## VYSVĚTLENÍ ZADÁVACÍCH PODMÍNEK Č. 1

### „Rekonstrukce osvětlení dílenské haly“

| <b>Název zadavatele</b> | <b>Střední škola strojírenská a elektrotechnická Brno, příspěvková organizace</b> |

#### 1. ROZMĚRY:

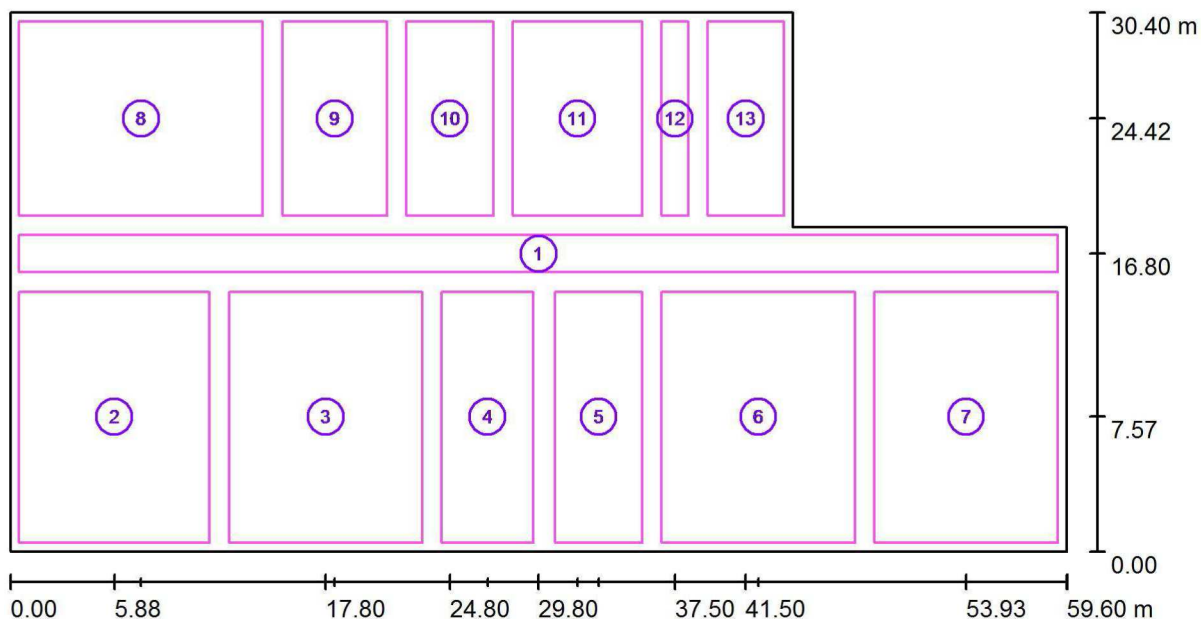
Není stanovena kategorizace prostorů haly dle normy EN 12464-1, která by udala parametry nasvětlení místnosti, prosím o doplnění. Potřebujeme znát požadovanou úroveň osvětlení (lx), rovnoměrnost, UGR.

Návrh výpočtu osvětlení vycházel z parametrů:

Před zpracování projektové dokumentace byl zpracován výpočet osvětlení, na základě jehož výsledku byla zpracována projektová dokumentace provedení rekonstrukce osvětlení dílenské haly. Vlastní výpočet osvětlení již není součástí projektové dokumentace.

Výpočet osvětlení vycházel z následujících bodů

Výška místnosti: 7,6 m,

Umístění svítidla: 5,5m

Měřená úroveň: 0,85m

Činitel odraz strop: 0,7

Činitel odraz stěna: 0,5

Činitel odraz podlaha: 0,2

Činitel udržby: 0,75

Požadovaná úroveň osvětlení: 500 Lux

Rovnoměrnost: 0,6

UGR: 22
